Beschreibung der Änderung in Unterlage 3.1a

3.1a Lageplan RSV, Feudenheimer Au, Schnitt RSV

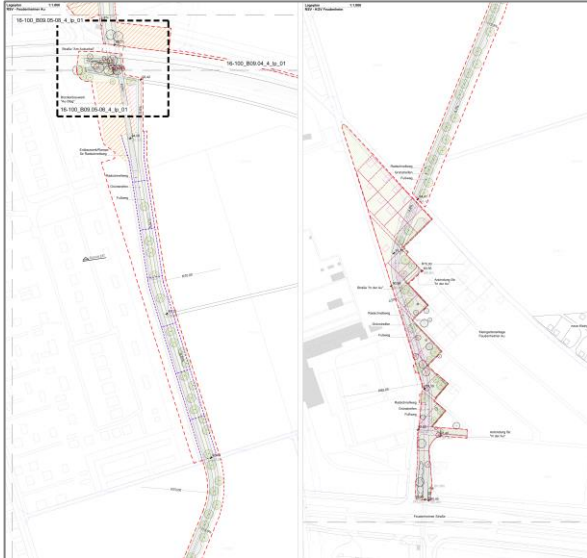
Neue Trassenlage der RSV im Bereich der KGA:

In der Feudenheimer Au wird die zuvor im südlichen Abschnitt diagonal verlaufende Radschnellverbindungstrasse an den Randbereich nach Westen verschoben. Dadurch sind nur minimale Eingriffe im Bereich des Kleingartenvereins notwendig, es werden weniger Parzellen von den Maßnahmen tangiert als in der Ursprungsvariante.

Neue Trassenlage der RSV im Bereich der Feudenheimer Au:

Durch die Verschiebung der Radschnellverbindungstrasse im Bereich der Feudenheimer Au wird eine Durchschneidung der Ackerflächen vermieden. Infolge des geringeren Verschnitts vergrößert sich der Anteil zusammenhängender landwirtschaftlich nutzbarer Fläche. Zudem kann durch die Verlegung ein Teil der bestehenden Ost-West Verbindung entsiegelt werden.
